Arkivsak-dok. 22/00145-30
Saksbehandler Berit Skjevling

Saksframlegg

Detaljregulering for Mongstukvartalet, sluttbehandling

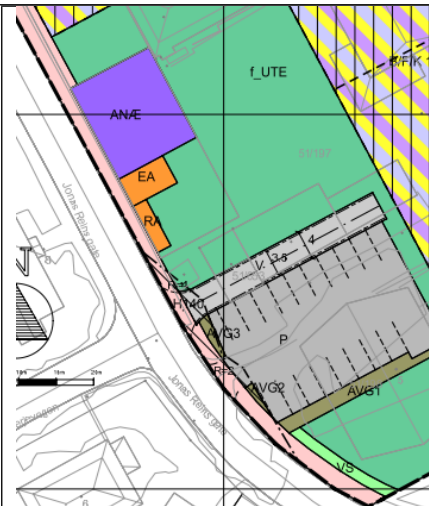
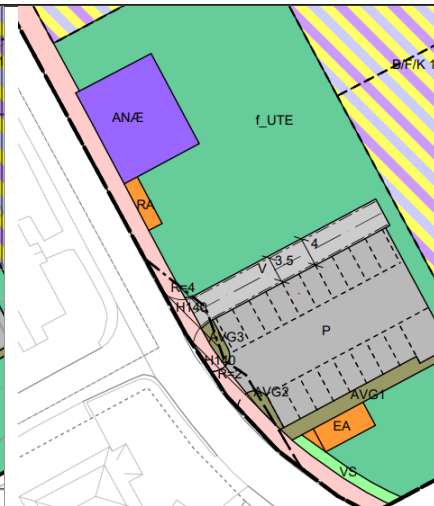
Merknad nr. 1, fra Møre og Romsdal fylkeskommune, datert 07.07.2022	Resyme av merknad: Merknad om arealformål og bestemmelser til ANÆ (anna næringsareal), blant annet hva det skal nyttes til, utnyttingsgrad og riktig formålskode, samt oppdatere planbeskrivelsen om dette.
---	---

Spørsmål om konkrete bestemmelser om utforming av byggeprosjektet og vurdering av virkninger basert på rammene i planen.
Hva totalarealet for f_UTE er og vurderinger rundt det.

ANÆ (lilla område) omfatter eksisterende bygg i dag. Det er satt maks gesimshøyde på kote 16 for området. Dette tilsvarer ca 9 meter høyt bygg.

Eksisterende bygg ligger tett inn til fortauet. Fortauet har bredde på 2 meter fra kantsteinen inn til veggen på bygget i dag. Denne delen av eksisterende bygg skal fortsatt stå da det har tekniske innstallasjoner som skal ivaretas. Det er derfor ikke krav til at det skal være 2,5 meter fortau så lenge denne delen av bygget står, men ved evt. framtidig riving og bygging av nytt bygg her bør bredden på fortauet økes til 2,5 meter slik at samsvarer med bredden på fortauet lengre syd og lengre nord. Dette av hensyn til framkommeligheten på framtidig fortau og vedlikehold av fortauet slik at det kan brøytes.

Arealet til ny trafo EA (orange område) er flyttet til arealet syd for parkeringsplassen ifølge merknad fra Sunndal Energi. Dette fordi en trafo ikke skal stå inntil en bygning.

Nettstasjonen flyttes litt lenger mot sør i tunet iht. anbefalinger fra Sunndal Energi. Dette pga at den ikke kan stå inn til bygning. Trafo vil ha begrenset høyde på 3 meter og det blir en grøntsone mellom fortauet og trafostasjonen og slik at virkningene for omgivelsene vurderes som små. Tar med i bestemmelsene at det er byggegrense på 5 meter rundt trafo iht. merknaden fra Sunndal Energi.
